### **IMPIANTO AGRIVOLTAICO "LA PESCIA"**

## **PROGETTO DEFINITIVO IMPIANTO AGRIVOLTAICO "LA PESCIA"**

**Risposta richieste di documentazione  
integrativa e osservazioni ai pareri  
pervenuti**

Figura 1.1: Punti di presa fotografica – Fotoinserimenti

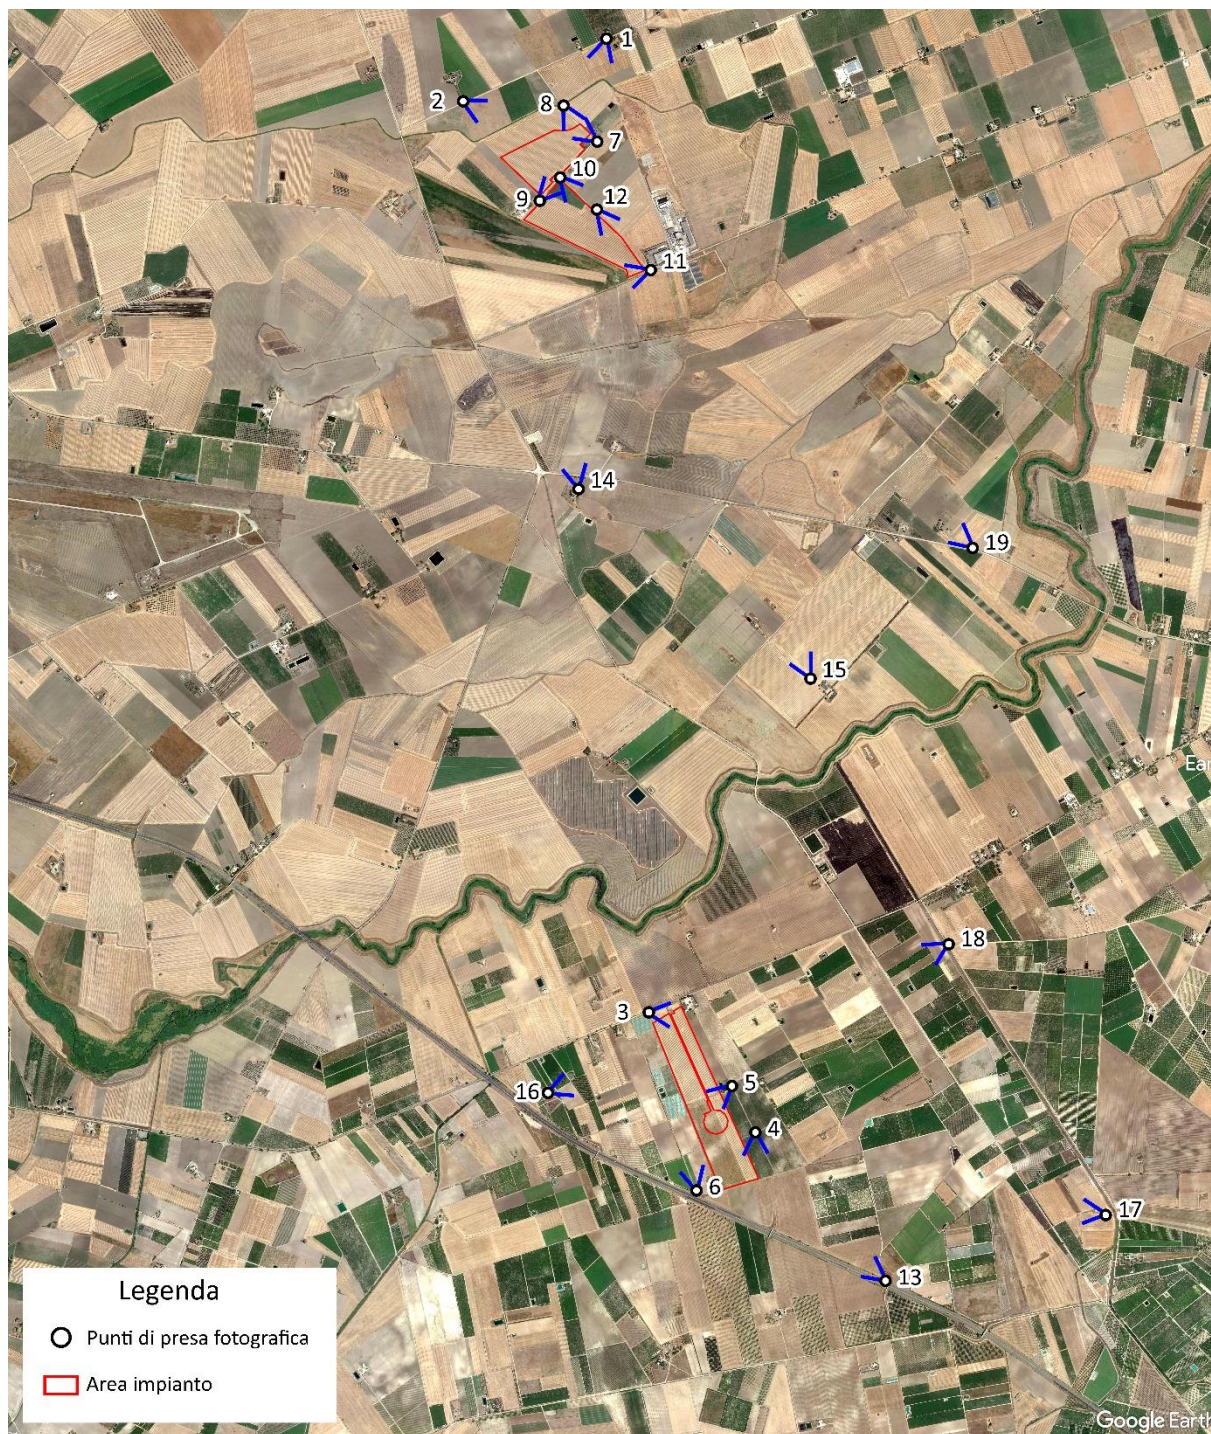
Elaborazione dei rendering fotografici, completi degli interventi di mitigazione, su immagini reali (NO GOOGLE EARTH) ad alta definizione e realizzate in piena visibilità (assenza di nuvole, nebbia, foschia ecc) con coni visuali privi di ostacoli in primo piano: nelle immagini dovranno essere inseriti oltre l'impianto le SSE-U e eventuali altre FER realizzate, autorizzate e/o in corso di autorizzazione.

Al fine di mostrare come apparirà l'impianto una volta realizzato, sono stati prodotti dei fotoinserti attraverso appositi software grafici in corrispondenza delle strade vicinali all'impianto e dei recettori individuati e rappresentati nell'immagine riportata di seguito.

Si precisa che, per una migliore valutazione dell'impatto visivo-percettivo dell'impianto, nei fotoinserti relativi allo stato di progetto dei Punti di Vista PDV3, PDV4, PDV5, PDV6 e PDV13 sono state inserite le WTG autorizzate della società Lampino Wind S.r.l.

Figura 3.1 PPE del progetto autorizzato della società Lampino Wind S.r.l.

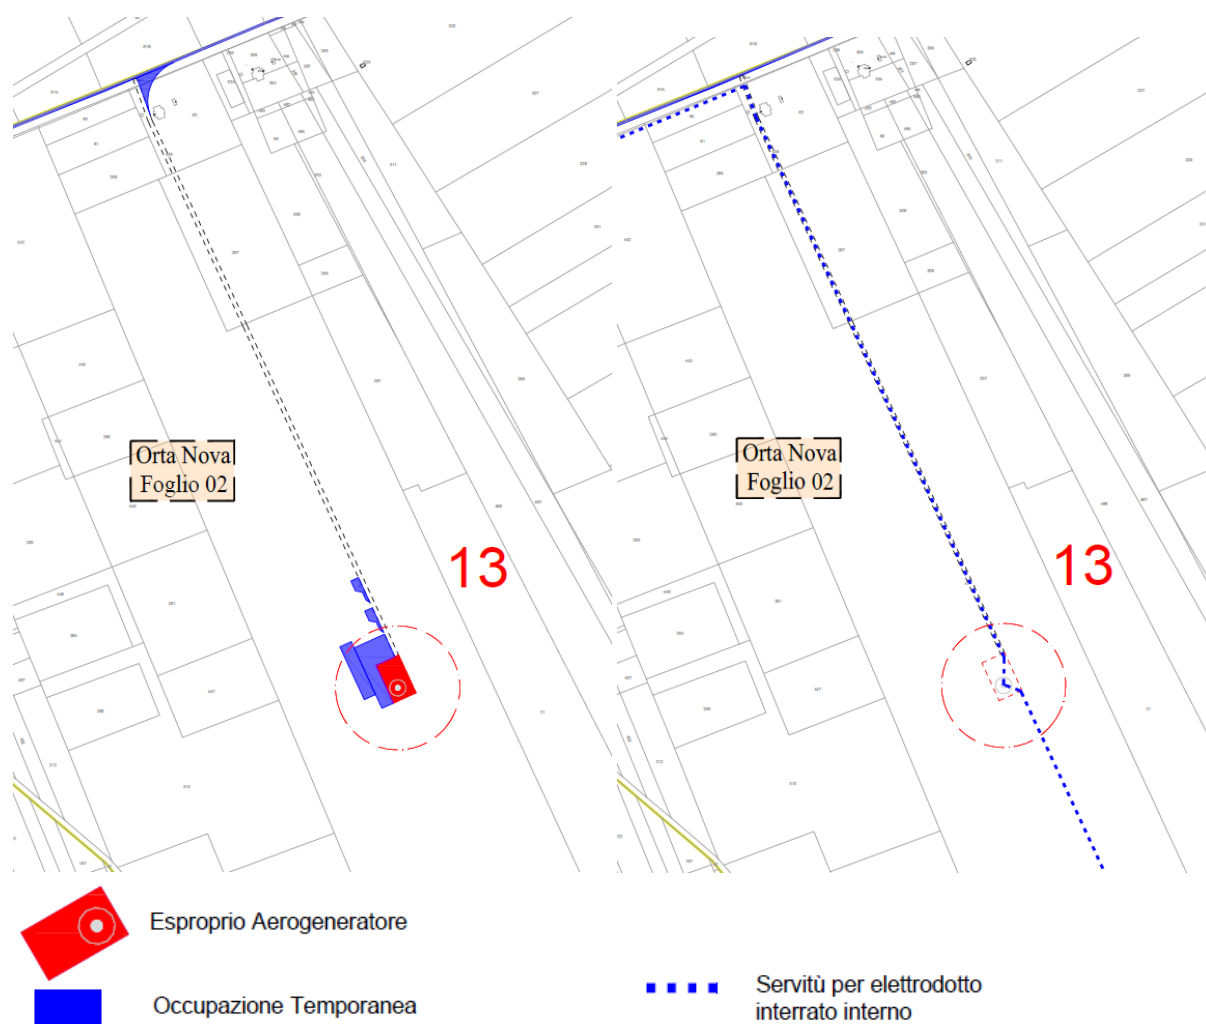
In merito alle osservazioni esposte dalla Lampino Wind S.r.l. Prot. 051\_24WLW del 02.2024, si precisa che il layout in progetto è stato rivisto al fine di eliminare le interferenze riscontrate e permettere la coesistenza di entrambi i progetti.

Si riporta di seguito uno stralcio del Piano Particellare d'Esproprio presentato dalla società Lampino Wind S.r.l., nel quale si evincono le aree interessate dagli elementi di progetto.

Come anticipato in premessa, è stata modificata la recinzione interna del lotto 2 e sono state rimosse alcune strutture al fine di consentire la coesistenza con l'aerogeneratore 13 del summenzionato progetto che risulta ubicato all'interno di tale lotto. Tuttavia, grazie all'impiego di pannelli fotovoltaici tecnologicamente allo stato dell'arte e ad oggi commerciali la potenza è stato possibile conservare la potenza di picco installata dell'impianto.
